Parecer nº 51/FEAM/URA NM - CAT/2024

PROCESSO Nº 1370.01.0017127/2021-46

PARECER ÚNICO DE ANÁLISE DE RECURSO

Imagem 02 – Projeção de APP de borda de chapada delimitada pelo empreendedor e traçado atual da estrada através da APP (mantida na proposta do empreendedor) e traçado contornado a APP. Fica demonstrada a alternativa locacional viável. Fonte: URA NM.

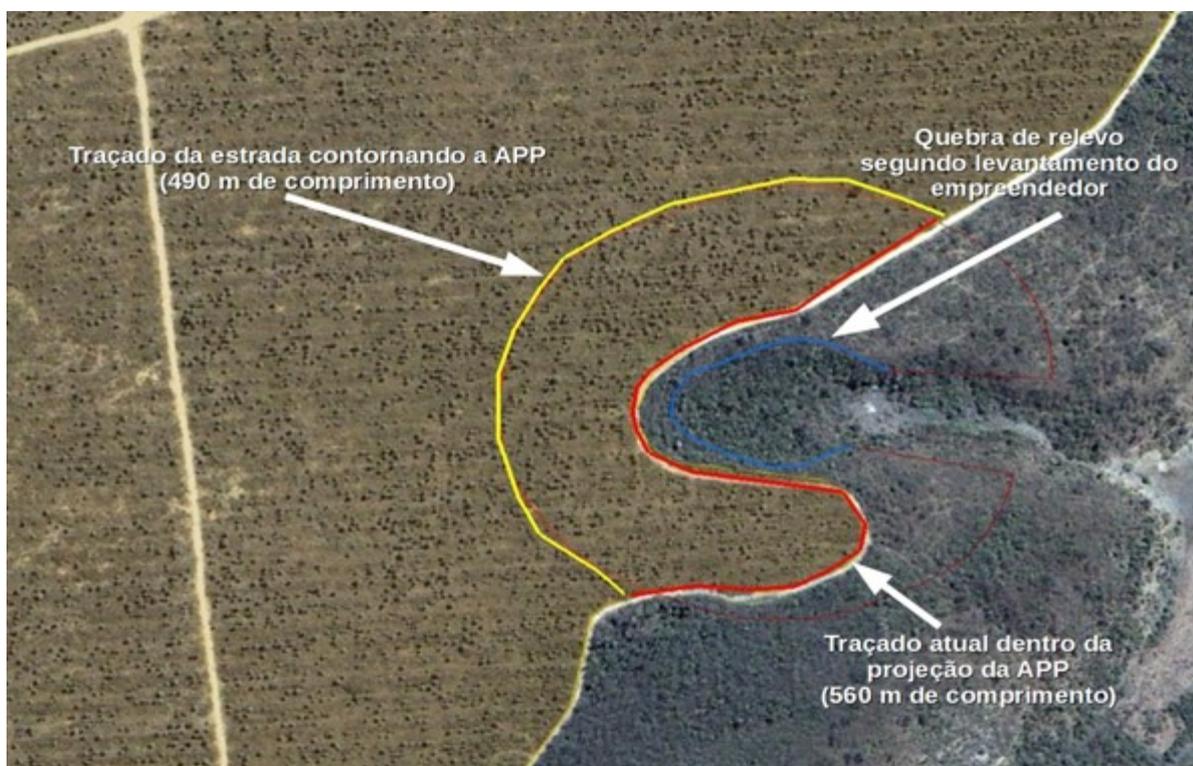
Quanto a proposta de recuperação das áreas verificou-se que a maior parte dos pontos levantados na faixa de APP proposta sobrepõe a estradas e carreadores, no entanto o empreendedor propõe a manutenção de todos estes acessos. A equipe da URA NM entende que os trechos de estrada deveriam ser recuperados, salvo aqueles para os quais não houvesse alternativa locacional ou aqueles em que o afastamento da estrada implicasse em remoção de vegetação nativa.

Foi verificado que nos pontos L09, L10 e L11 da Fazenda Riacho dos Porcos e nos pontos L1, L3, L4, L5, L6 e L7 mapeados nas Fazendas Vale das Embaúbas I e II, os afastamentos deverão ocorrer em áreas de talhões, ou seja, sem supressão de vegetação nativa e sem fechamento de acessos.

Também se observou que em muitos dos pontos levantados, o afastamento não causa aumento significativo nas distâncias de acesso, demonstrando a existência de alternativa locacional.

Diante das alegações colocadas pelo empreendedor no recurso aqui discutido e reproduzidas no item anterior, a equipe técnica da URA NM reitera o disposto no Despacho nº 93/2019/SEMAD/SUPRAM NORTE-DRRA.
